玄海原子力発電所

2号炉 廃止措置計画認可申請書及び
1号炉 廃止措置計画変更認可申請書について
(本文一～五、添付書類一、二、五、六)

: 第12回審査会合提出資料からの変更箇所

令和元年 12月 12日
九州電力株式会社

解体対象施設の配置図

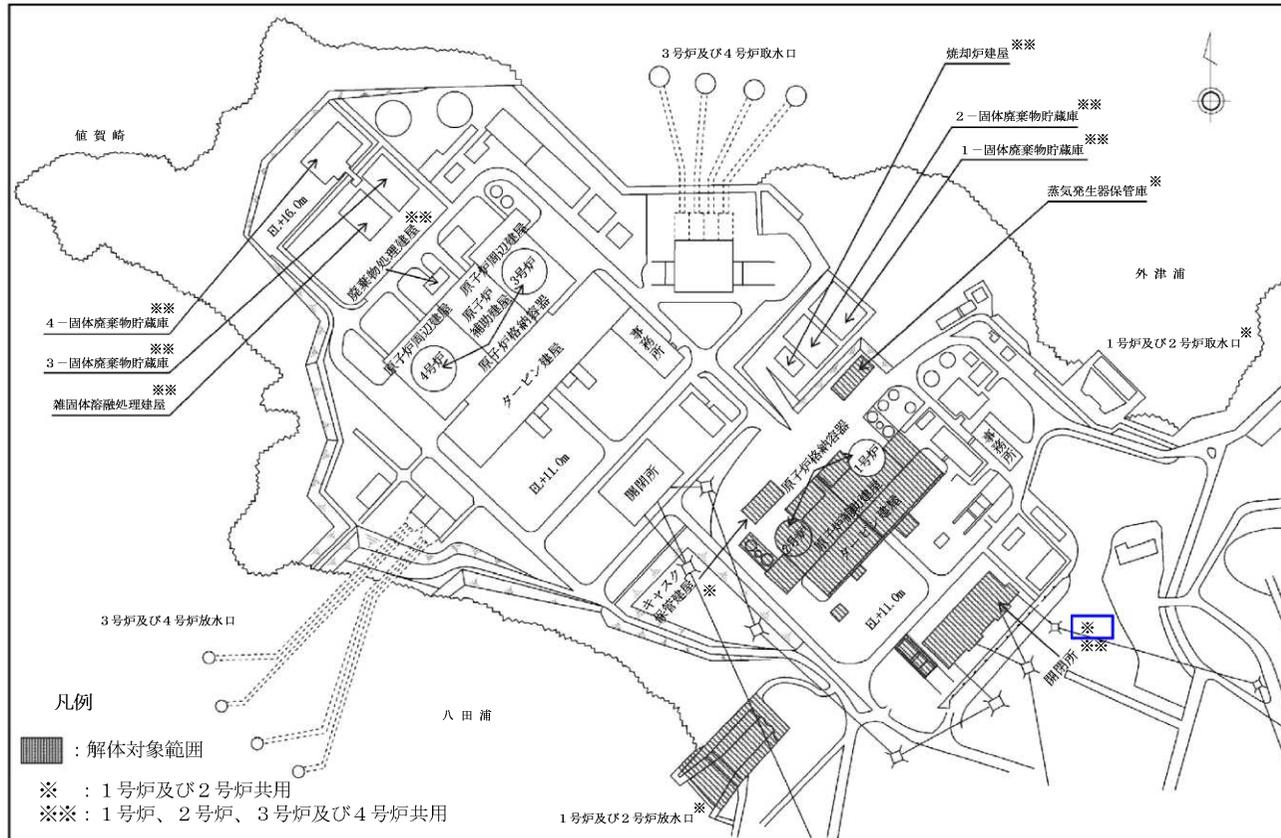
②-1 解体対象施設の配置図の屋内開閉所に「※」を追加

廃止措置期間のうち、解体工事準備期間における工事作業区域図

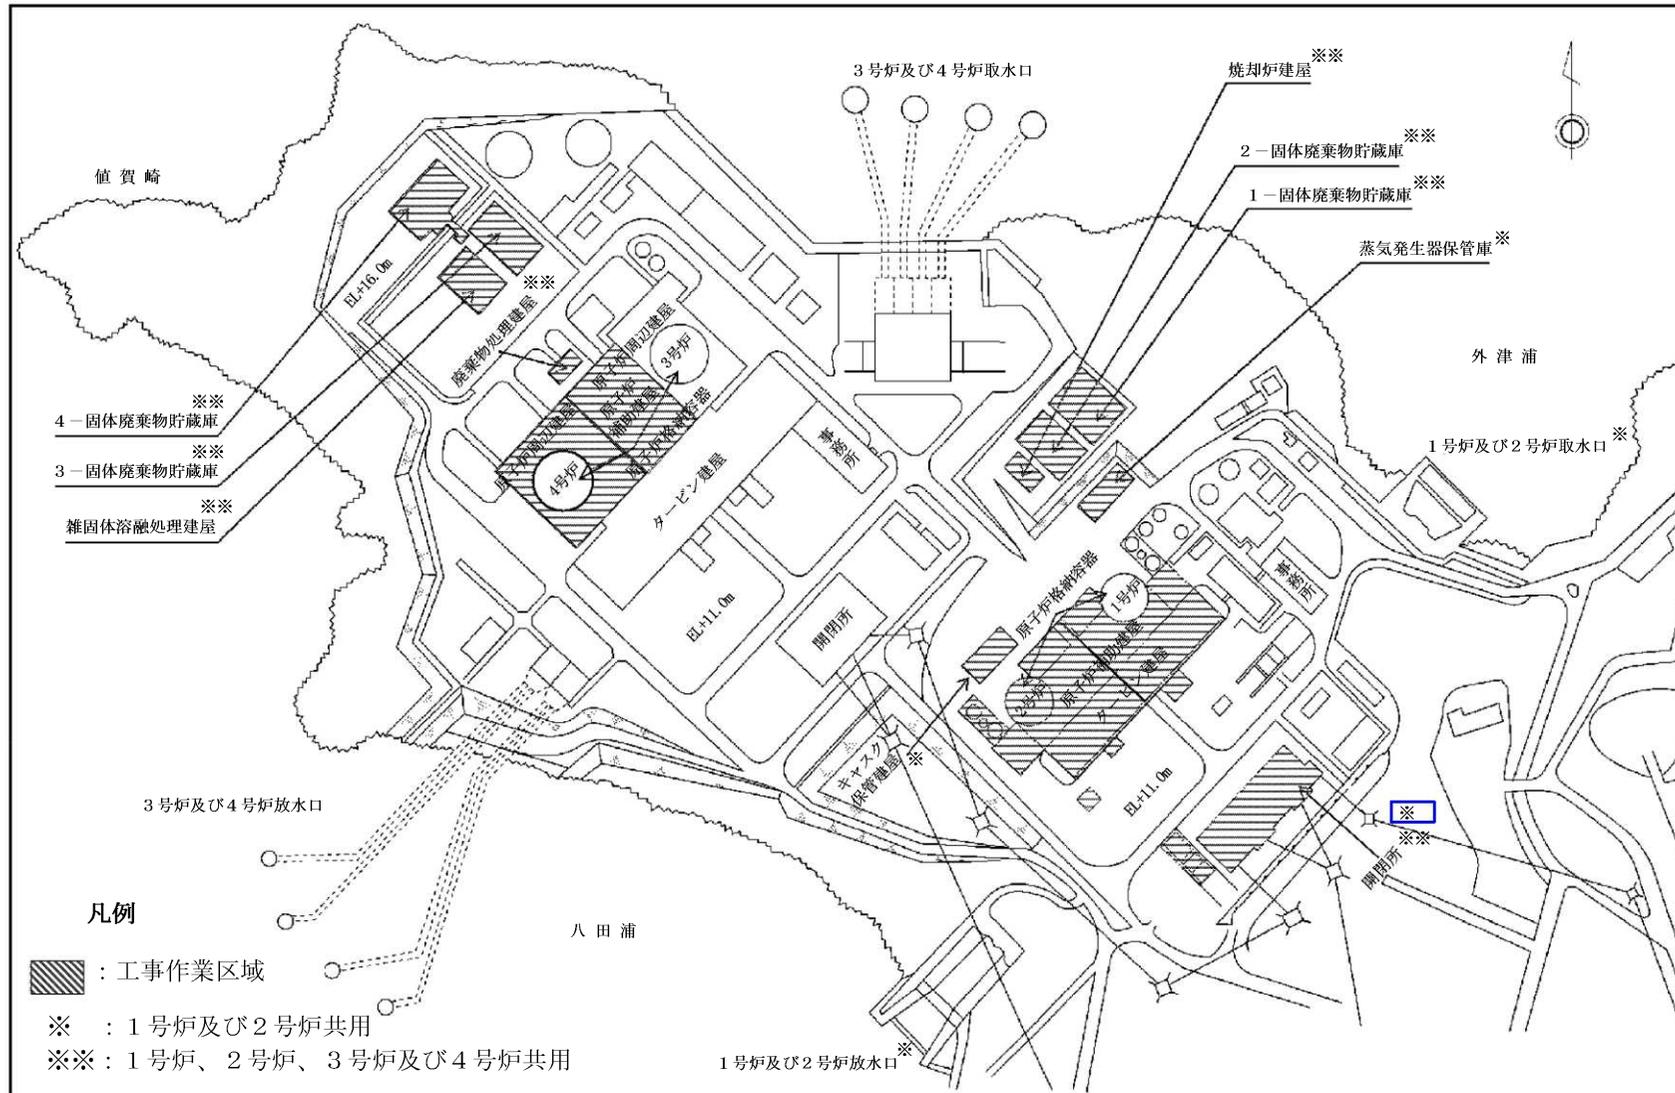
②-2 工事作業区域図の
屋内開閉所に「※」を追加
